Vorlage Nr.: 0403/2020/HET/en

Einbau einer Rigole als Zwischenspeicher für das Oberflächenwasser

B-Plan 13

Erschließung B-Plan Nr. 13
Änderung zum Einleitantrag

3.1.1 Überstaunachweis - 10-jährlich, 72-stündig

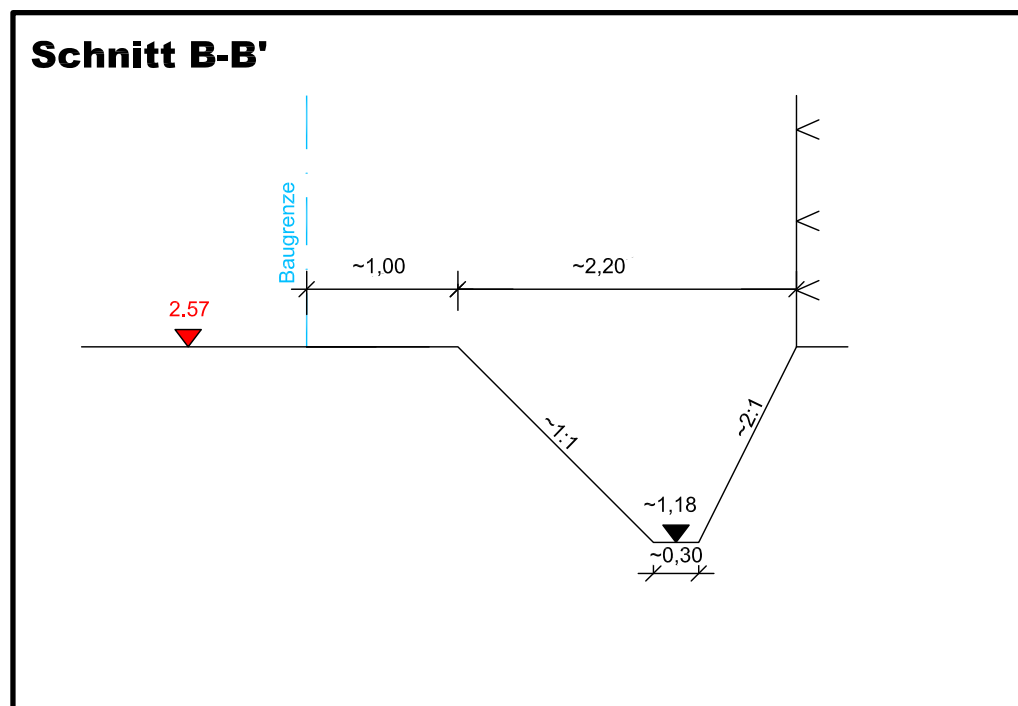
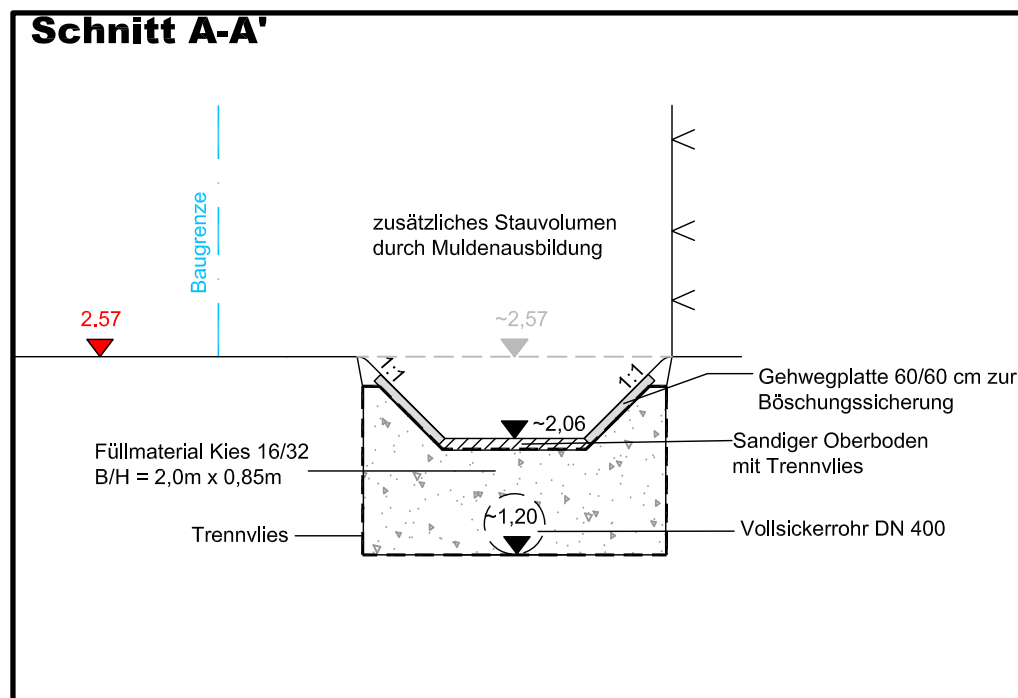
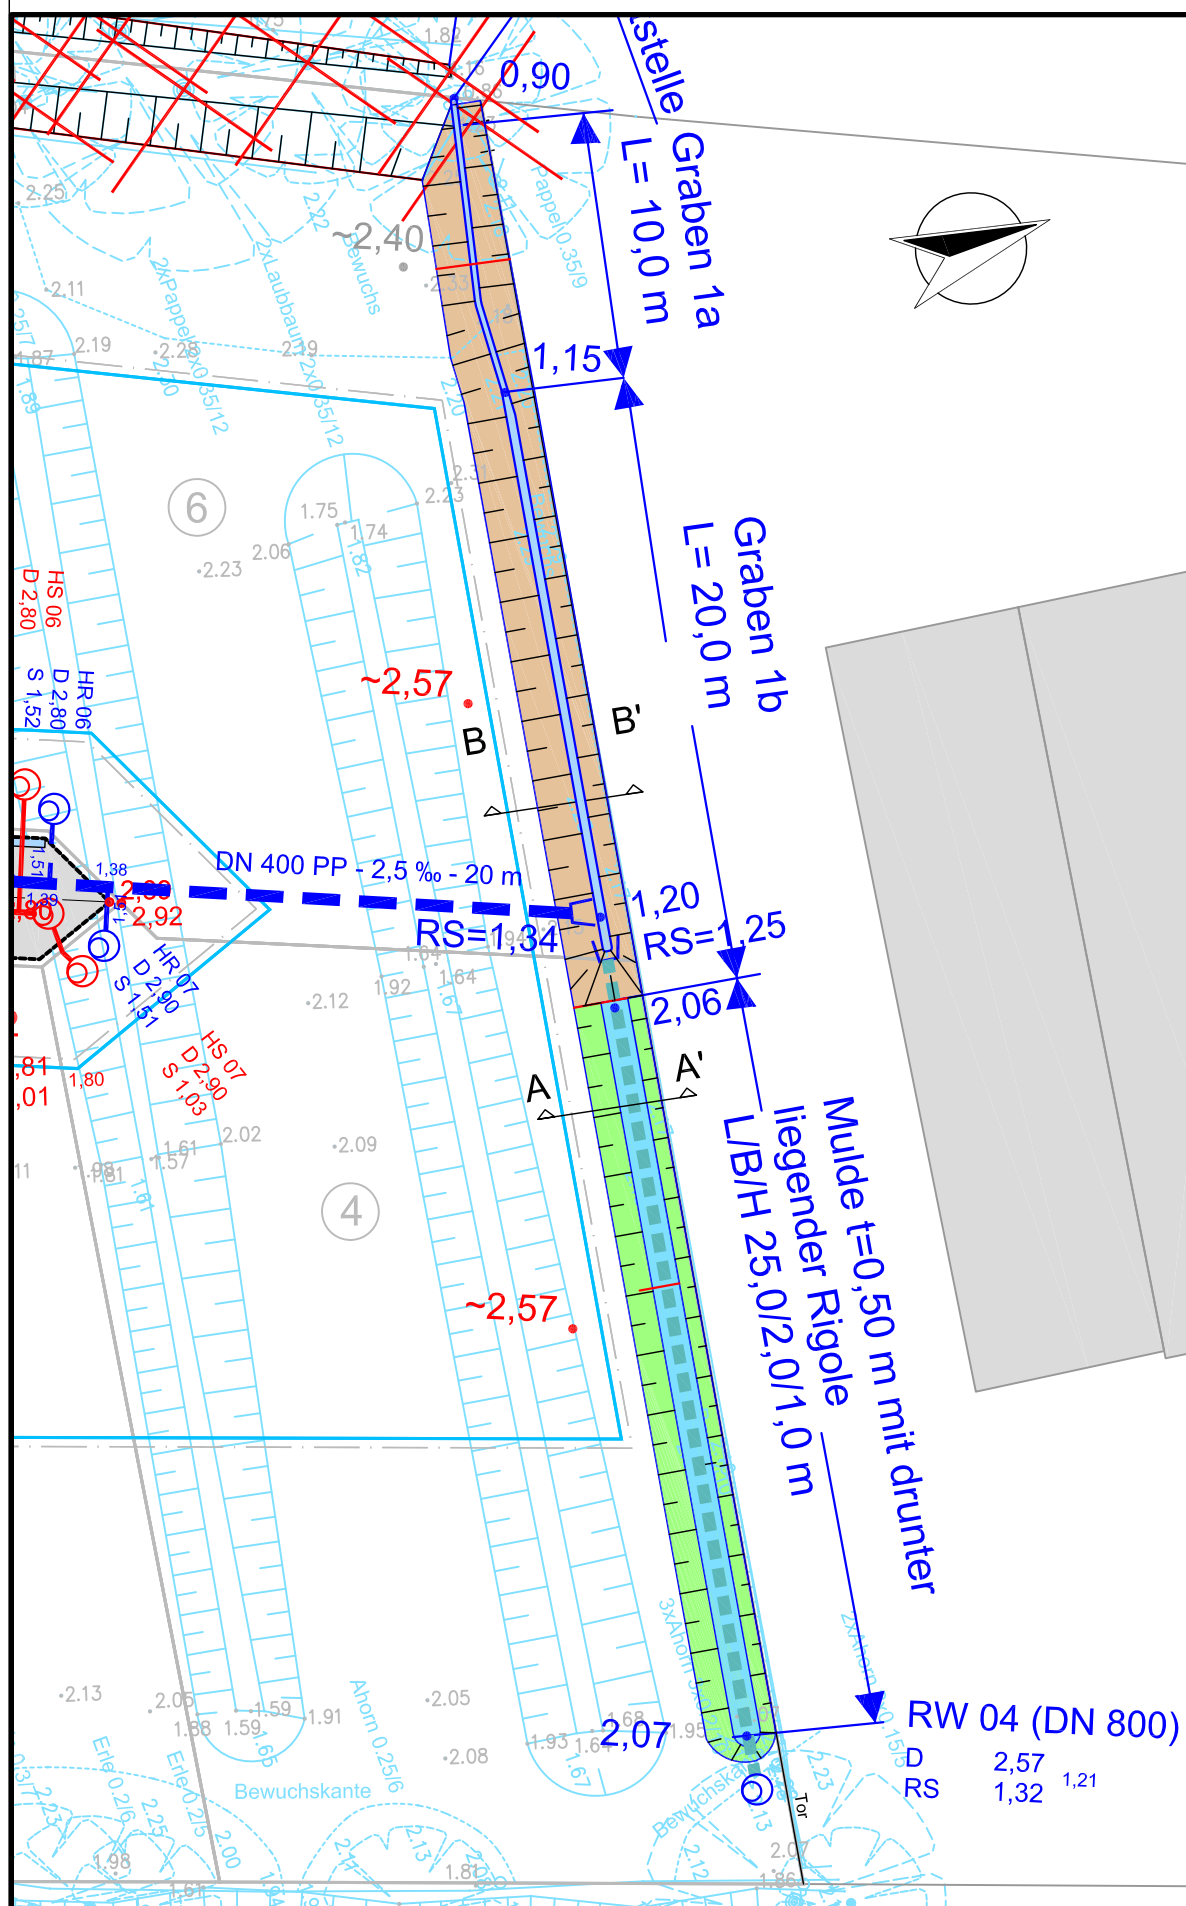
Die Ausführung des nördlich gelegenen Grabens in seiner derzeitigen Form ist nicht haltbar. Gemäß B-Plan ist für die Herstellung des Grabens eine Breite von 2,00 m zugewiesen worden. Etwa 1,00 m vom Grabenentfernt befinden sich die Baugrenzen der Grundstücke 6 und 7 (Potenhof Nr. 6 und 4).

Der Graben entlang des Grundstückes Nr. 6 soll erhalten bleiben, sodass sich die Einleitstelle nicht ändert. Der Lageplan ist der Anlage 3 zu entnehmen.

Der Überstaunachweis ist als Anlage 6 beigefügt. Es ergibt sich ein Wasserstand von 2,30 mNHN in den Gräben. Dies liegt unterhalb der geplanten Geländeoberkante von ca. 2,40 - 2,60 mNHN.
